**RELATÓRIO DE FISCALIZAÇÃO
RF/CSB/039/2018
(PCSB/CSB/0199/2018)**

**Assunto: Fiscalização dos Sistemas de
Abastecimento de Água da Sede do Município de
Tururu e Localidade de Cemoaba**

COORDENADORIA DE SANEAMENTO BÁSICO

Foto 1 – Comercial: Ligação de água condicionada a pagamento de terceiros, protocolo de atendimento 132324313.

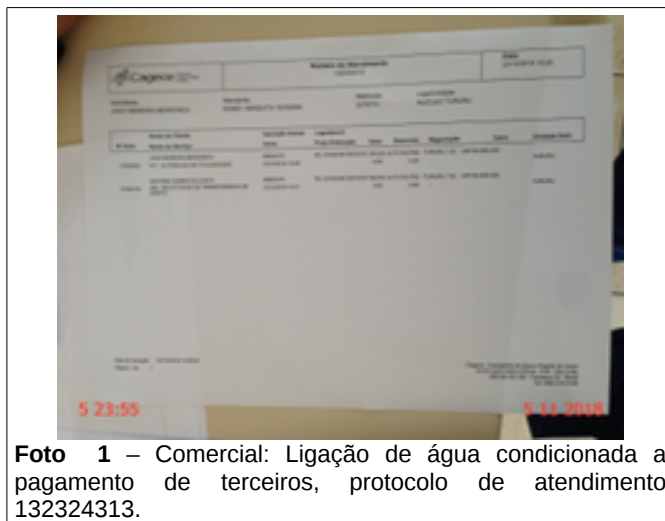
- No dia da inspeção constatou-se que a CAGECE realiza a religação condicionada ao pagamento de débitos pendentes em nome de terceiros. Esse fato foi comprovado no atendimento do Cliente João Moreira Mendonça, de acordo com o protocolo de atendimento 132324313 (Anexo II – item 5; Foto 1).

Determinação D1 – A CAGECE deve atender a solicitação do usuário de conexão à rede pública, caso satisfeitas as condições para a realização da ligação. A CAGECE deve devolver em dobro o valor cobrado indevidamente, visando corrigir a não conformidade verificada na Constatação C1.

Foto 2 – RDA (Cemoaba): medição contínua de pressão no endereço: Rua Antonio Lopes de Castro, 20.

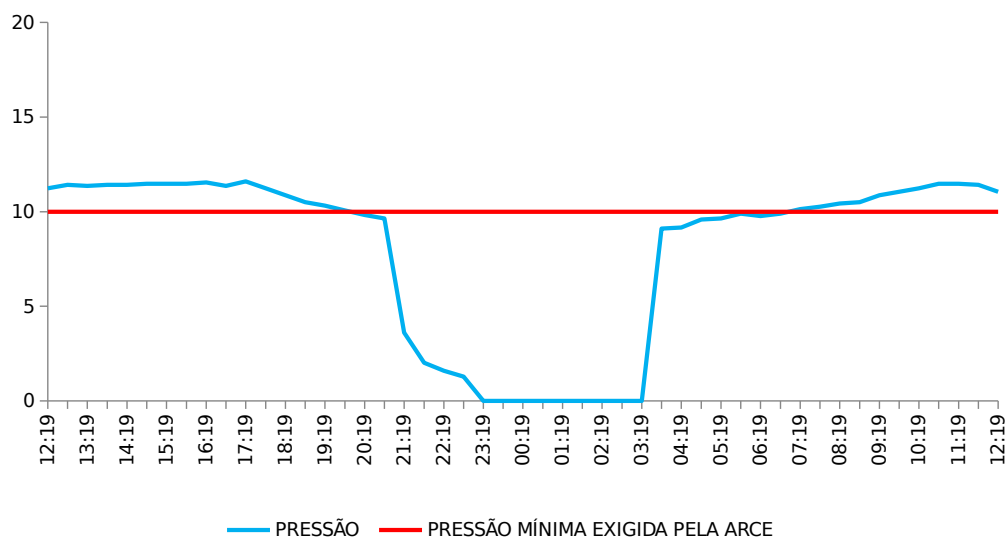
- A ARCE realizou medições contínuas de pressão na rede de distribuição do SAA da Localidade de Cemoaba, com a instalação às 12:19 horas do dia 23/10/2018 e retirada às 12:19 horas do dia 24/10/2018. Constatou-se descontinuidade no abastecimento no seguinte endereço: Rua Antonio Lopes de Castro, 20 (Anexo II – item 20; Anexo IV – Gráfico 2; Foto 2).

Determinação D2 – A CAGECE não deve interromper indevidamente a prestação dos serviços e deve restabelecer o serviço quando exigido pela legislação, visando corrigir a não conformidade verificada na constatação C2.

Gráfico 1 – Monitoramento da pressão contínua no SAA da Sede de Tururu com a instalação às 11:27 horas do dia 22/10/2018 e retirada às 10:27 horas do dia 23/10/2018, do aparelho *datalogger*, no endereço: Vila Melancia, 43.

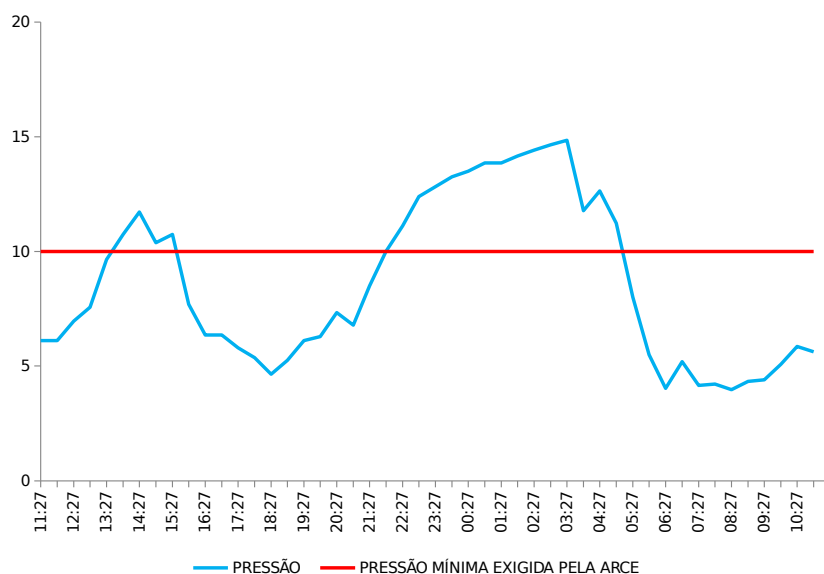
- A ARCE realizou medições contínuas de pressão na rede de distribuição do SAA da Sede de Tururu, com a instalação às 11:27 horas do dia 23/10/2018 e retirada às 10:27 horas do dia 24/10/2018. Constatou-se baixa pressão no endereço: Vila Melancia, 43 (Anexo II – item 21; Anexo IV – Gráfico 1).

Determinação D3 – A CAGECE deve fornecer água com pressão de acordo com os limites estabelecidos pela ARCE, visando corrigir a não conformidade descrita na constatação C3

Foto 7 - Reservatório (Cemoaba): REL-01 apresenta sinais de infiltração.

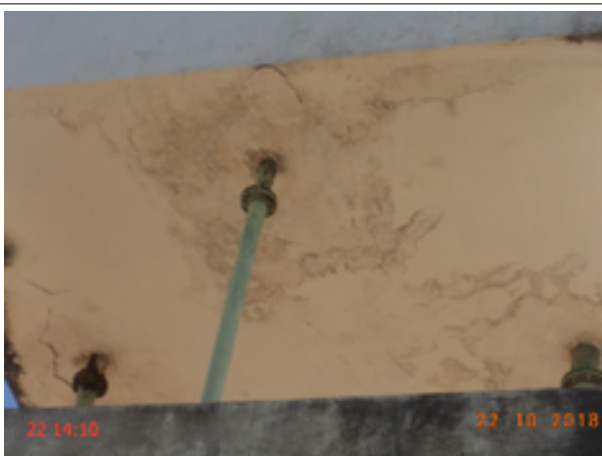
- O reservatório REL-01 do SAA da Localidade de Cemoaba apresenta sinais de infiltração (Anexo II – item 27; Foto 7);
- O medidor de nível do REL-01 do SAA da Sede de Tururu está instalado em local inadequado (Anexo II – item 29; Foto 8);
- Não existe registro da última limpeza e desinfecção dos reservatórios do SAA da Localidade de Cemoaba (Anexo II – item 26);
- Não existe registro da última limpeza e desinfecção dos reservatórios do SAA da Sede de Tururu (Anexo II - item 26);

Determinação D5 – A CAGECE deve realizar operação e manutenção adequada das unidades integrantes do sistema de abastecimento de água e esgotamento sanitário, visando corrigir as não conformidades descritas na constatação C5.
